Ihr Ansprechpartner:  
[j.krueger@adfc-hannover.de](mailto:j.krueger@adfc-hannover.de)  
02.05.2022

## **Stellungnahme des ADFC zu den Planungen Veloroute 02, Drucksache 0994/2022<sup>1</sup>**

Abb: Schrägparker gefährden beim Ausparken den Radverkehr auf der Fahrbahn

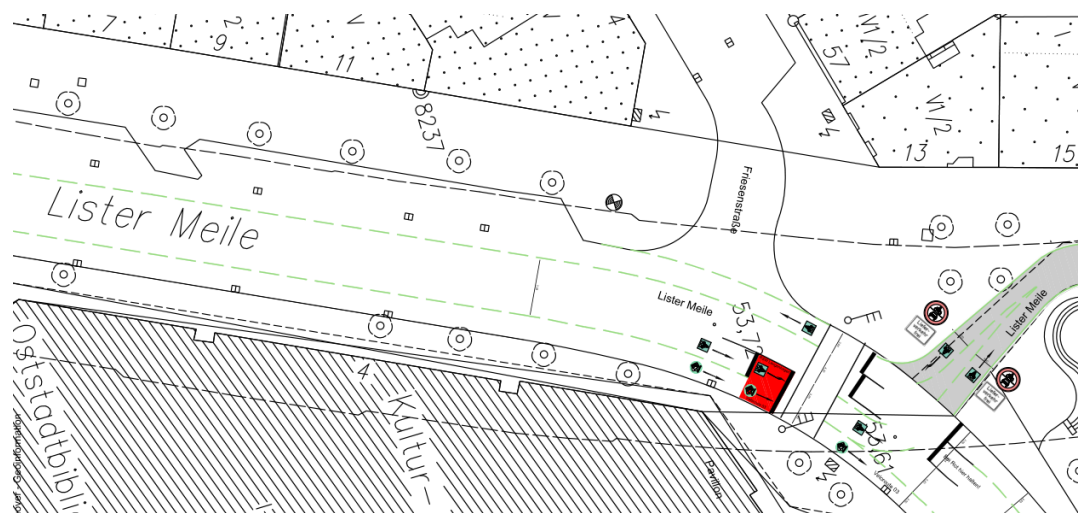
Die von der Stadt empfohlene Führung über die Lister Meile kann allenfalls ein Provisorium sein, da die Radverkehrs-führung auf der Fahrbahn der Lister Meile in Höhe des Pavillon hinter Schrägparkplätzen wegen der Ausparkvorgänge nicht sicher genug ist. Der ADFC hält diese Führung für nicht geeignet, neue Nutzer\*innengruppen zu erschließen.

Der ADFC empfiehlt die Führung der Veloroute im Innenstadtbereich über die Variante 2 Fernroder Straße und Fernroder Tunnel an den City-Rad-Ring. Hier kann auch die Veloroute 03 geeignet aus der Friesenstraße bzw. dem Volgersweg angeschlossen werden.

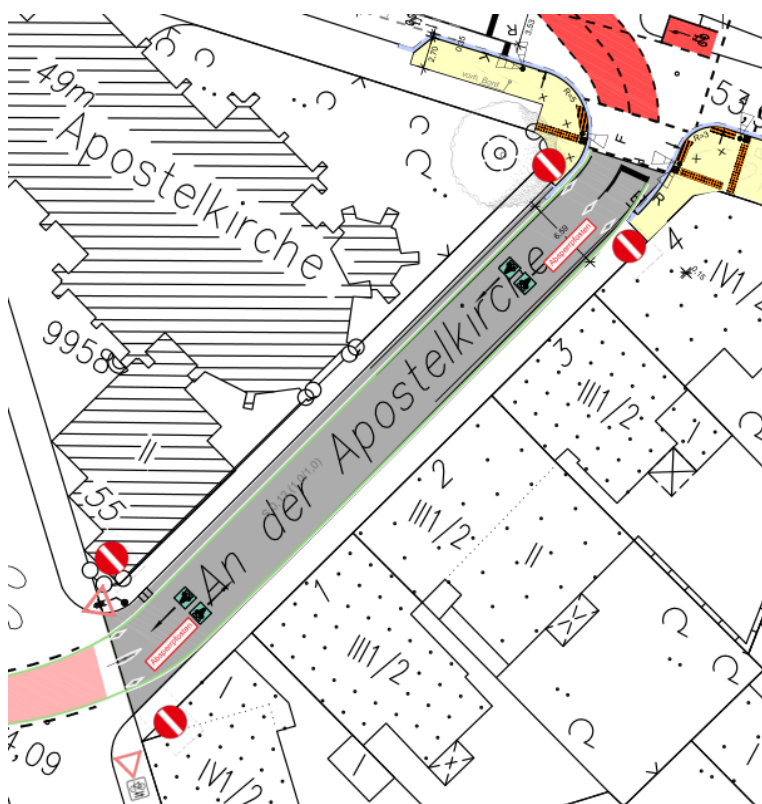
Der ADFC empfiehlt die autofreie Variante *An der Apostelkirche* um Abkürzverkehr von oder nach der Gretchenstraße über das Teilstück der Veloroute zu verhindern. Falls hier Parkplätze erschlossen werden sollen, wäre zumindest eine Einschränkung "Anlieger frei" wünschenswert, wohlwissend, dass diese hauptsächlich symbolische Wirkung hat und die Durchsetzbarkeit gering ist. Alternativ wäre zu überlegen, ob eine Einbahnregelung in die andere Richtung in Kombination mit einem Verbot des Links-Einbiegens aus der Celler Straße einen verkehrsberuhigenden Effekt haben könnte. Auch fällt vielen Autofahrer\*innen das Parken am rechten Rand leichter.

*Abb: Breiten in der Edenstraße. Der Sicherheitsraum zwischen Fahrgasse und Längsparkplatz soll 0,75m betragen, Parkplätze sind für den heutigen Fahrzeugbestand realistischerweise mit 2,10 m Breite anzusetzen.*

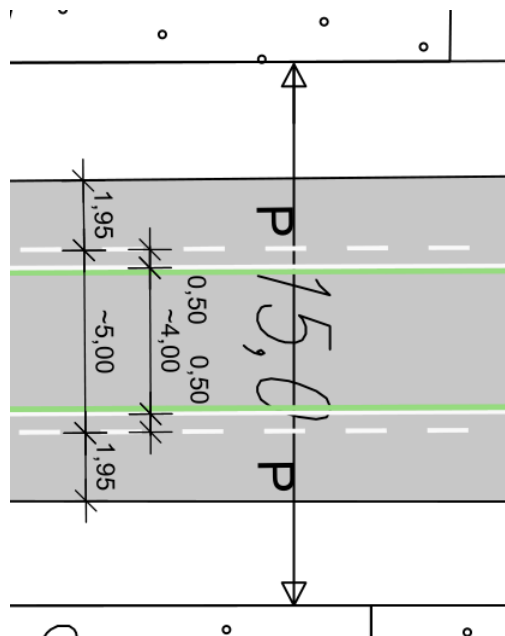
Um in der Edenstraße die für eine Fahrradstraße erforderliche Fahrgassenbreite zzgl. Sicherheitsraum zu erhalten, müsste das Parken auf einer Seite herausgenommen werden, denn halbhoch Parken kommt wegen der geringen Fußwegbreiten sowie des hohen Fußverkehrsaufkommens nicht in Frage.

Da in dem Quartier ein hoher Parkdruck berichtet wird, empfiehlt der ADFC als Kompromissvorschlag stattdessen eine Breitenbegrenzung für die Parkstände auf 1,75m (nach Fahrzeugschein, also zzgl. Spiegel) anzuordnen. Damit können beide Seiten der Edenstraße weiter für das Parken von Kleinwagen genutzt werden. Breitere Fahrzeuge finden Parkplätze in den anderen Straßen im Quartier. Durch diese "Sortierung" nach Fahrzeugbreiten, wird der knappe Parkraum optimal genutzt.

*Plant man hier die notwendigen 0,75 m Sicherheitsraum ein, bleiben für die Parkstreifen rechnerisch 1,70 m.*

*Unter der Annahme, dass die Türen von Kleinwagen nicht so weit aufschwingen, ist eine maximale Fahrzeugbreite von 1,75m für die Parkstände akzeptabel.*

Abb: Querparkstände gefährden den Radverkehr bei Aus- und Einparkmanövern

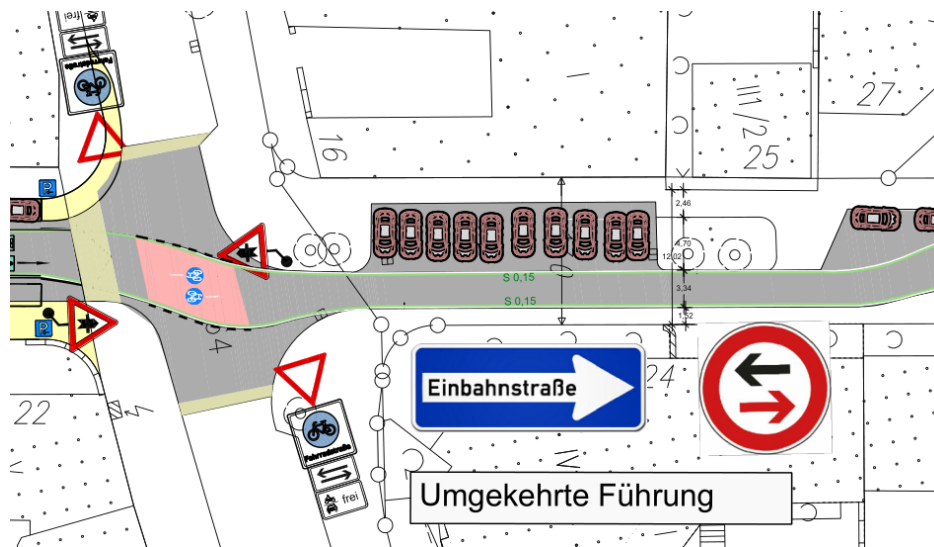
Das in der Göbelstraße vorgesehene Querparken ist nicht im Einklang mit der Verwaltungsvorschrift zur Straßenverkehrsordnung. Wegen der Gefährdung der Radfahrer\*innen bei Ein- bzw. Ausparkmanövern heißt es in Artikel 14. f) III. zu Fahrradstraßen: "Auf Senkrecht- oder Schrägparkstände sollte grundsätzlich verzichtet werden."

*Abb: Niveaugleiche Querung des Pastor-Jaeckel-Weg über die Wöhlerstraße mit Bevorrechtigung. Als Beispiel die Querung der Veloroute 09 über den Ferdinand-Wilhelm-Fricke-Weg (Luftbild google maps)*

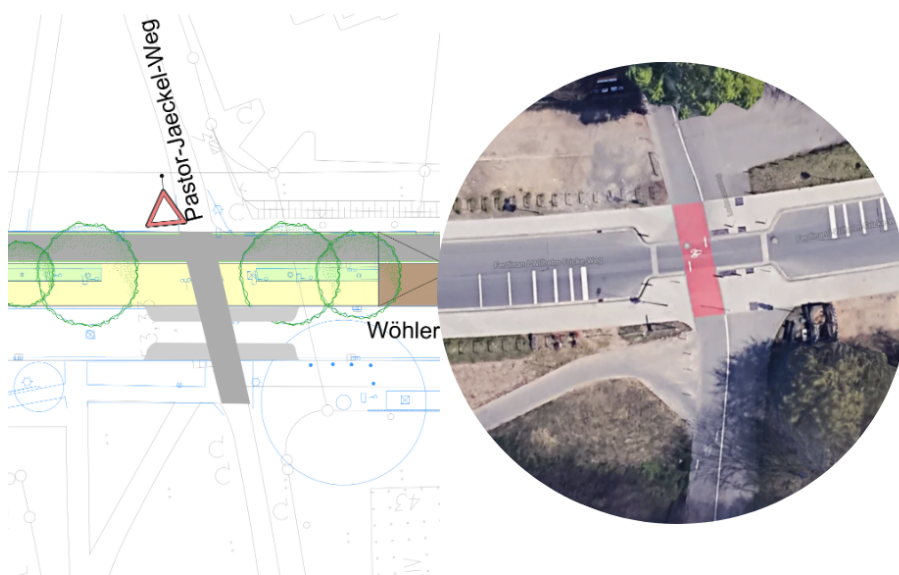
Die Verkehrsbeziehung zum Julius-Trip-Ring (hier Pastor-Jaeckel-Weg) ist unproblematisch. Allerdings besteht bei der Querung der Wöhlerstraße ein starker Höhenunterschied. Hier sollte eine Niveaugleiche Querung mit Bevorrechtigung des Julius-Trip-Ring gebaut werden. Beispielhaft sei die Querung der Veloroute 09 über den Ferdinand-Wilhelm-Fricke-Weg genannt.
